INFORME TÉCNICO DE PROPUESTAS CIUDADANAS		
JUNTA:	ALMOZARA	15 PRIORIZADAS

9	ID	1383	TÍTULO	Arreglo del asfaltado de las Calles: Avda. Autonomía, Mónaco y Berna
<p><b>Descripción:</b>          Es imprescindible el asfaltado o bacheado de las calles anteriormente citadas, pues con el trasiego de los camiones pesados para abastecer el Mercadona y Lidl, se han hecho unos grandes boquetes que hacen entre otras cosas complicada la circulación en bici y motocicletas, poniendo en riesgo a los ciclistas y motoristas.</p> <p><a href="https://zaragoza.es/sede/servicio/presupuestos-participativos/1383">https://zaragoza.es/sede/servicio/presupuestos-participativos/1383</a></p> <p><b>Apoyos:</b> 3</p> <p><b>Beneficiarios:</b>          Vecinos del distrito de la Almozara y de los compradores del Lidl y Mercadona.</p> <p><b>Entidad:</b></p>				
Contiene documentación anexa:			SI	NO

REPARACION PAVIMENTO

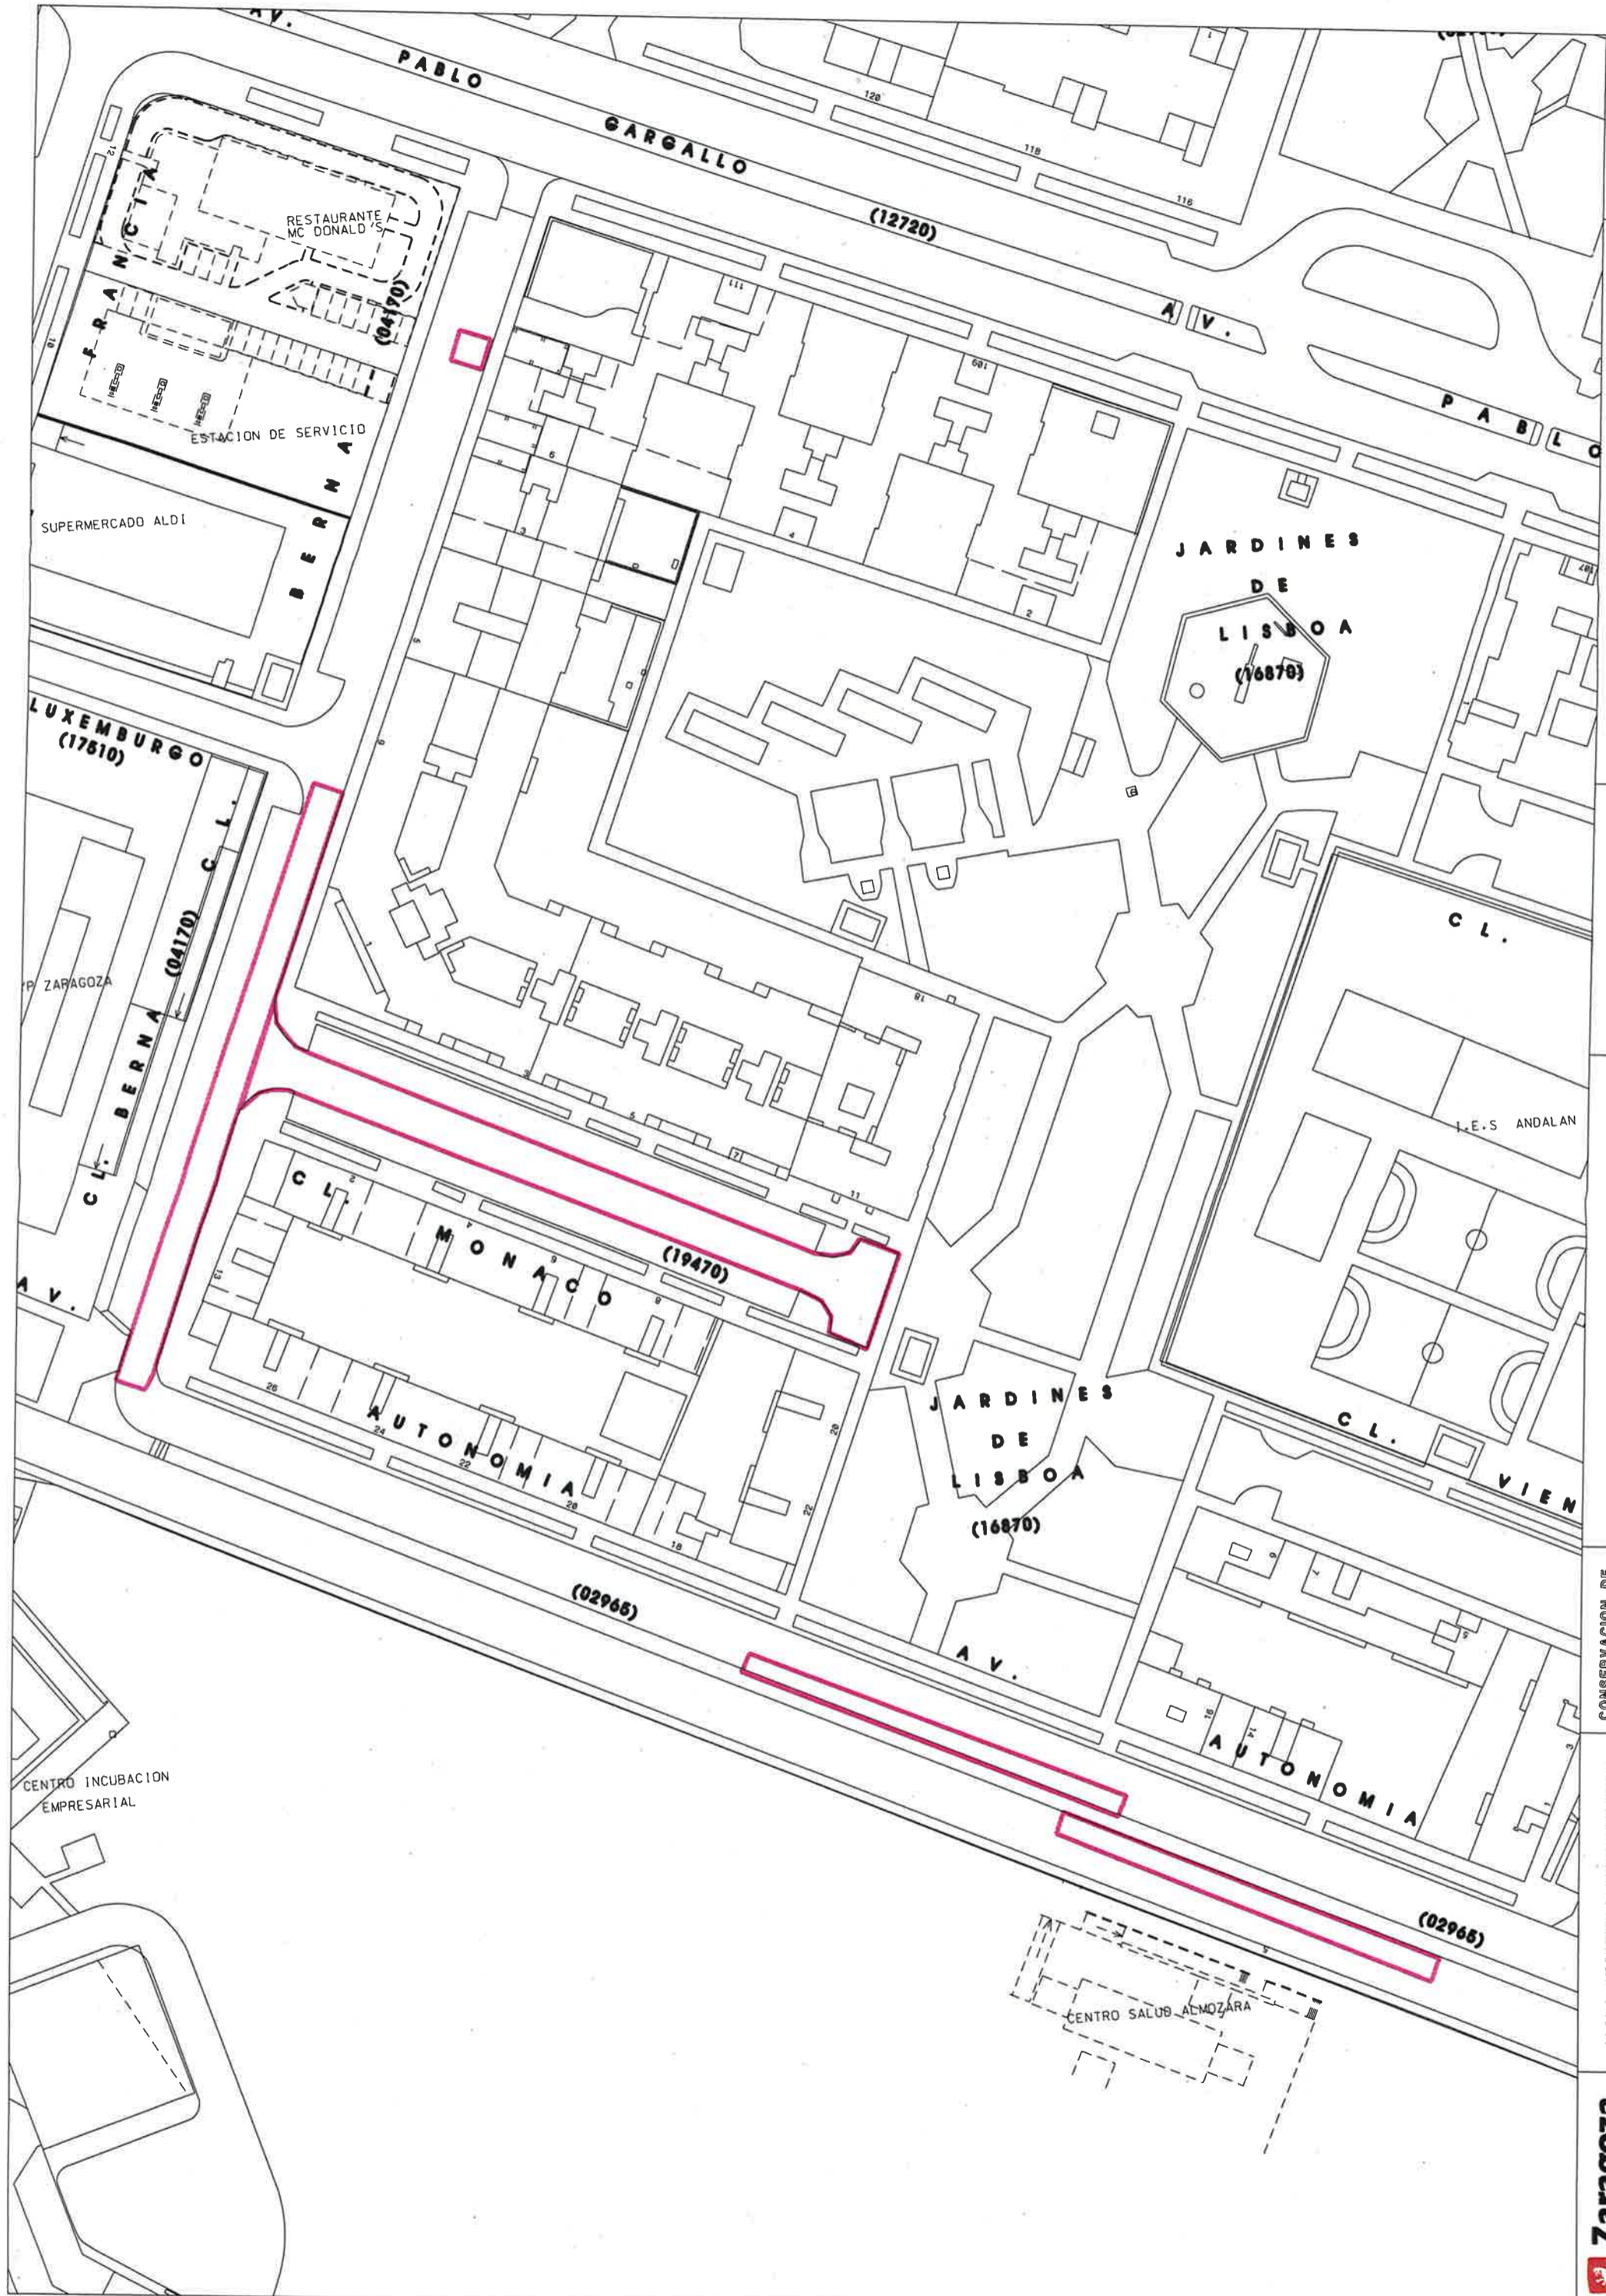
INFORME DE VIABILIDAD TÉCNICA (aspectos técnicos, competenciales, jurídicos o legales, etc.)			
<p><b>Aspectos técnicos a considerar:</b>          Girada visita de inspección se han detectado varios defectos en el pavimento asfáltico:          C/ Mónaco presenta árido disgregado además de la presencia de baches por lo que se sugiere el fresado y asfaltado de toda la superficie asfáltica de la calle.          Avda. Autonomía se han detectado dos zonas que presentan baches, se sugiere el fresado y asfaltado de las dos zonas de baches          C/ Berna se han detectado zona que presenta baches, se sugiere el fresado y asfaltado de las citadas zonas.</p>			
Contiene documentación anexa:			
		SI (Plano)	NO
La propuesta ciudadana es viable técnicamente: :			
		SI	NO

<b>INFORME DE VIABILIDAD ECONÓMICA: Estimación de presupuestos orientativo</b> (aspectos financieros y económicos, etc.)	
NOTA: cumplimentar solo en el caso de que la propuesta sea viable técnicamente	
<b>Detalle de los costes a considerar:</b>	
El fresado y el asfaltado de las calles con mezcla bituminosa en caliente con un espesor de 5 cm.	
Asciende a:	
C/ Mónaco: 33.000 €	
Avda. Autonomía: 20.000 €	
C/ Berna: 22.000 €	
<b>Contiene documentación anexa:</b>	SI <u>NO</u>
<b>COSTE ESTIMADO ORIENTATIVO DE LA PROPUESTA</b>	<b>75.000 €</b>
